2. Rond point FT_Leclerc

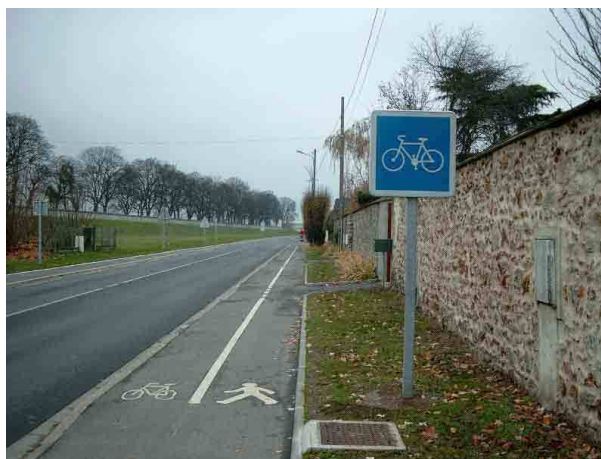
- La circulation des vélos et des piétons est mélangée et bidirectionnelle. Cependant, les piétons sont prioritaires pour traverser les voies tandis que les vélos ne le sont pas. Il est curieux de traiter différemment les usagers d'une même voie.

- Si les vélos ne sont pas prioritaires dans ce cas mettre les panneaux « cédez le passage » à toutes les intersections et dans les 2 sens. Actuellement, un seul sens est traité partiellement.

- Signaler aux voitures qu'il y a une intersection avec un passage de vélos : la signalisation horizontale pour les voitures est manquante sur certains accès au rond point.

- Signalisation horizontale : les damiers verts de passage des vélos sont souvent mal cadrés (face aux bordures et végétations). La peinture verte ne va peut être pas être suffisante pour tenir jusqu'aux prochaines élections municipales ! Là où les passages piétons sont matérialisés en peinture épaisse blanche (résine ?) les passages vélos sont déjà en partie effacés. Les lignes « cédez le passage » sont absentes pour les cyclistes.

- La signalisation verticale (triangle de « cédez le passage » pour les vélos) est trop haute par rapport aux usagers concernés, les 2 roues lents et mal placée par rapport à la traversée théorique des cyclistes (sur le damier vert). D'une manière générale la signalisation cycliste doit être placée à la hauteur d'un mètre dans la mesure du possible et sans gêner les autres usagers (piétons notamment).

- Tous les cheminements vélos autour de ce rond point seront utilisés en bidirectionnel, il est souhaitable de rappeler par des marquages au sol la présence des différents trafics piétons et cyclistes
- Les cyclistes n'étant pas autorisés à circuler sur les trottoirs piétons, un marquage de séparation (ligne continue 3u) entre cyclistes et piétons doit exister pour partager cet espace.

3. Du rond point de FT_Leclerc vers Géant

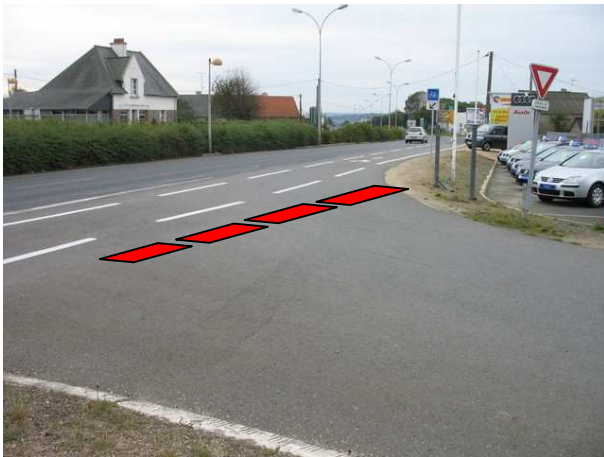
- Sur la bretelle allant de l'avenue Pierre Marzin vers le Géant, il y a deux traversées de pistes cyclables et piétons dans un virage à droite avec peu de visibilité. Les véhicules arrivent très vite sur cette bretelle, un ralentisseur (coussin ?) améliorerait de façon importante la sécurité des piétons et cyclistes à cet endroit très fréquenté.
- Sur cette même bretelle : la signalisation horizontale de la bande est manquante. Les plots blancs de séparation sont détériorés ou manquants.

- Le revêtement est dangereux car composé de gravillons instables dans le virage. De même il subsiste quelques « vestiges » d'anciennes signalisations verticales qui ont été coupées à la meuleuse, ces restes peuvent se révéler dangereux pour un cycliste non averti.

4. Accès de la route du garage Volkswagen

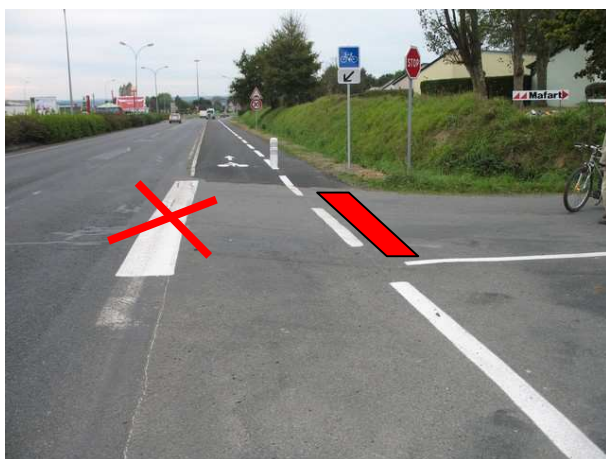
- Il est souhaitable d'ajouter quelques logos « vélos » au sol pour bien rappeler la vocation de cette voie entre les 2 ronds points.

- La signalisation horizontale pour les voitures matérialisant la « cédez le passage » est absente dans ce carrefour.
